PARTS MODIFICATION LIST

Division 主管部署	Camera Service Division カメラサービス部
Valid from 施行年月日	October 25. 2001

REASON 変更理由	吊環保護シート外れ防止			COMMON MODEL 共通機種	2766 Series	
	To affix the strap eyelet protector sheet firmly.					
Previous	2766-1029-01	——	——	2766-1029-03	New	
Previous	2766-1030-01	——	——	2766-1030-02	New	
Previous	2766-1031-01	——	——	2766-1031-02	New

2766-1217

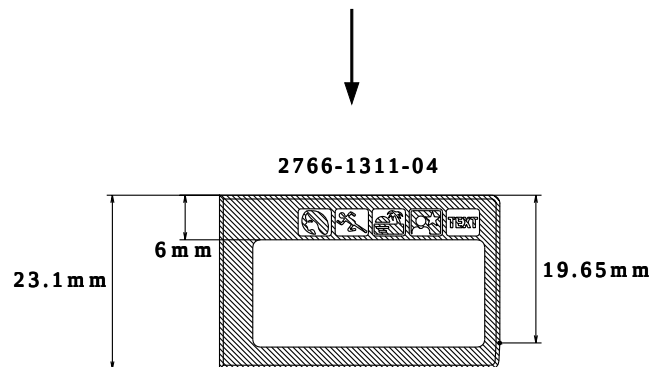
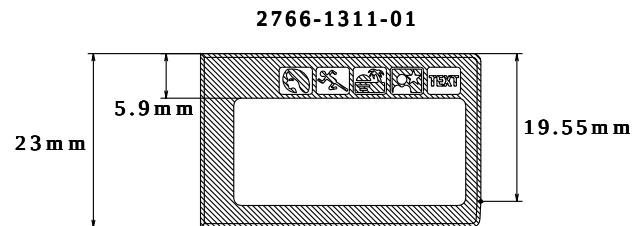
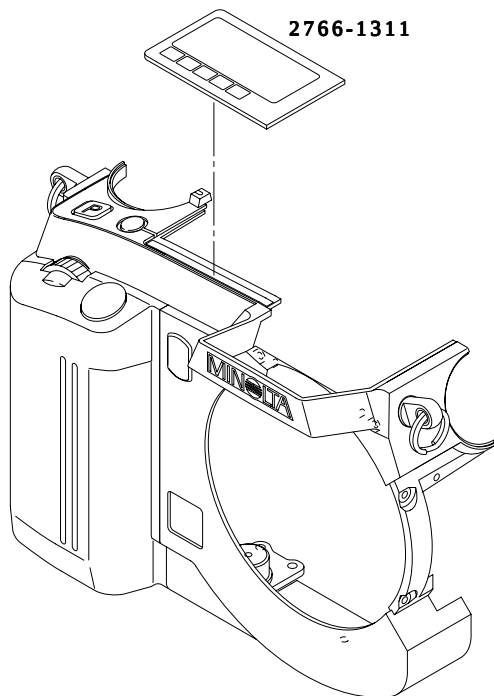
REASON 変更理由	他機種 (2779)との共通化			COMMON MODEL 共通機種	2766 Series	
	For effective parts control					
Previous	2766-1311-01	→○	○←	2766-1311-04	New

2766-1214, 1215

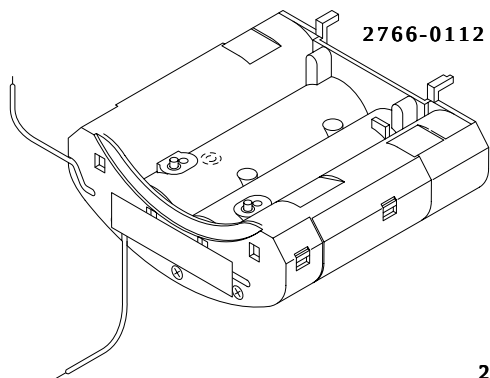
REASON 変更理由	電池接片接触抵抗の改善			COMMON MODEL 共通機種	2766 Series	
	To ensure battery contact conductivity					
Previous	2766-0112-02	→ ○	× ←	2766-0112-03		New

2766-1218

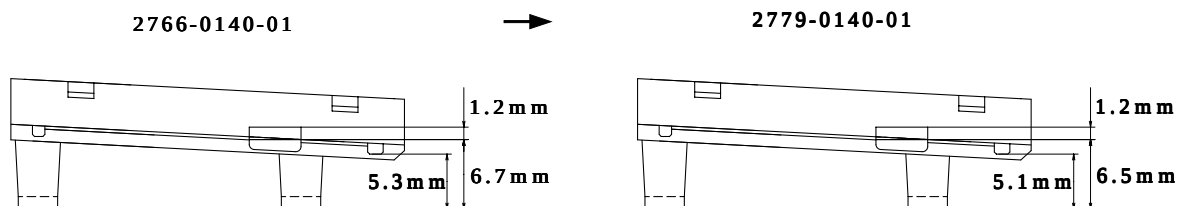
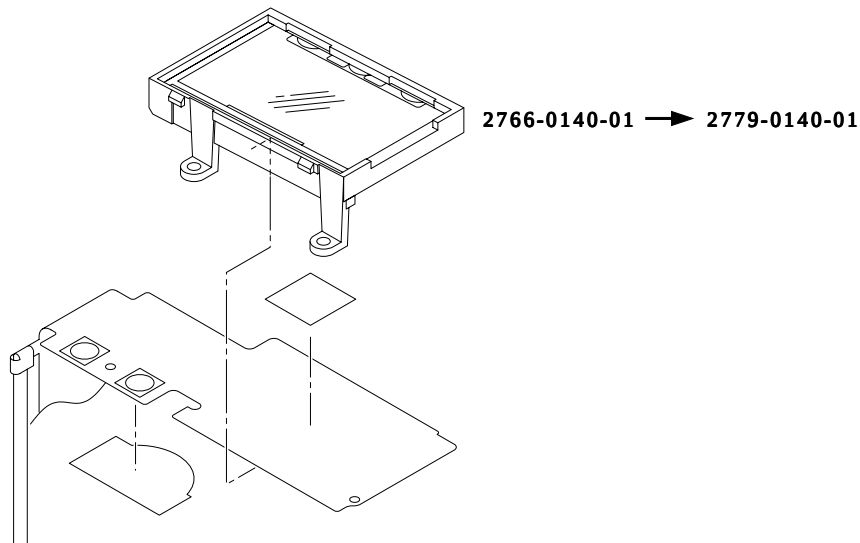
REASON 変更理由	部品共通化			COMMON MODEL 共通機種	2766 Series	
	For effective parts control					
Previous	2766-0140-01	→ ○	○ ←	2779-0140-01	New

For 2779, use 2779-0140-01.

2766-1225

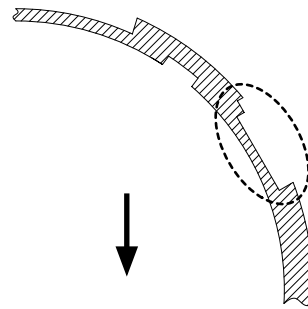
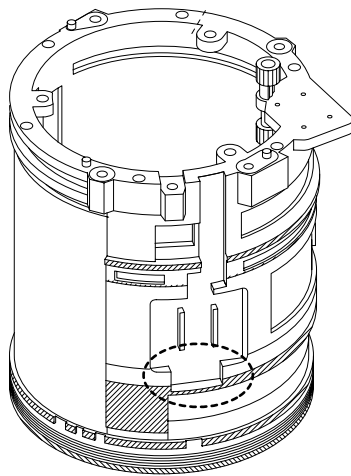
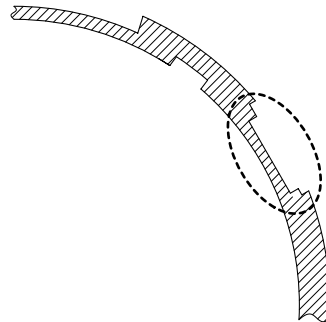
REASON 変更理由	部品共通化 For effective parts control			COMMON MODEL 共通機種	2766 Series
	Previous	(2766-0211-71)	→ —	— ←	(2766-0211-71) New
	Previous	[2766-0224-01]	→ ×	× ←	[2779-0224-01] New

[2766-0224-01]
[2779-0224-01]

Interchangeability as a set/セットでの互換性

2766-1227

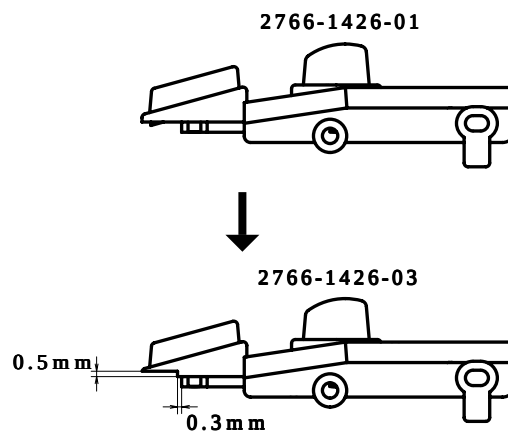
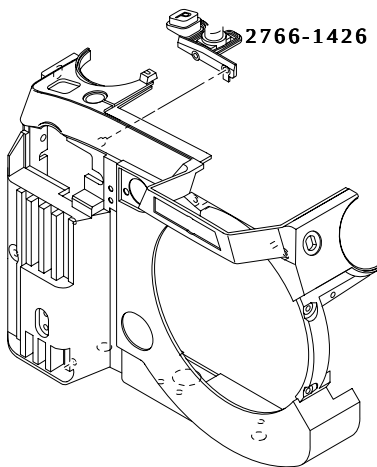
REASON 変更理由	シーンセレクト釦のクリック感改善			COMMON MODEL 共通機種	2766 Series	
	To improve button click					
Previous	(2766-1426-01)	→○	×←	(2766-1426-03)	New

2779-321

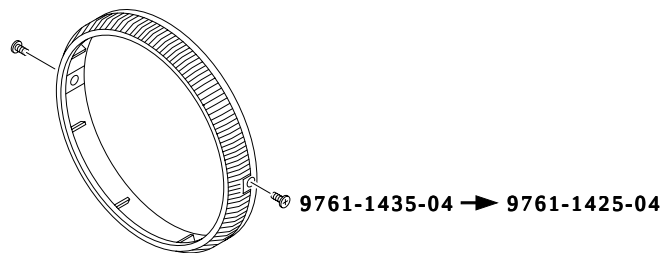
REASON 変更理由	生産工程でのフォーカス連動部品の救済	COMMON MODEL 共通機種	2766 Series	
	For efficient production			
Previous	9761-1435-04	→ × ○ ←	9761-1425-04	New

仮-834

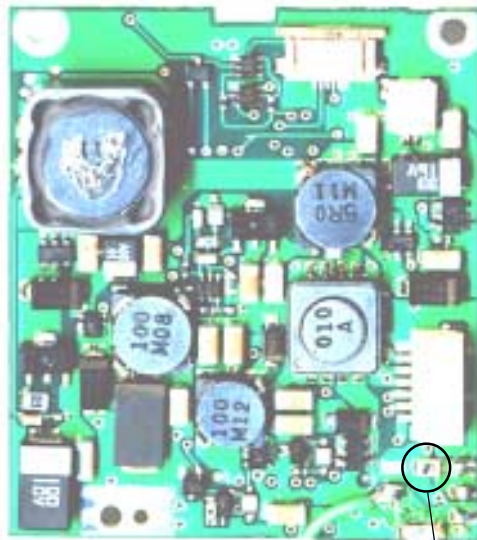
REASON 変更理由	サービス供給部品として設定する	COMMON MODEL 共通機種	2766 Series	
	To supply as a spare part			
Previous	_____	_____	[2766-4911-01]	New

[2766-4911-01]
FUSE/ ヒューズ
NEW/ 新規設定
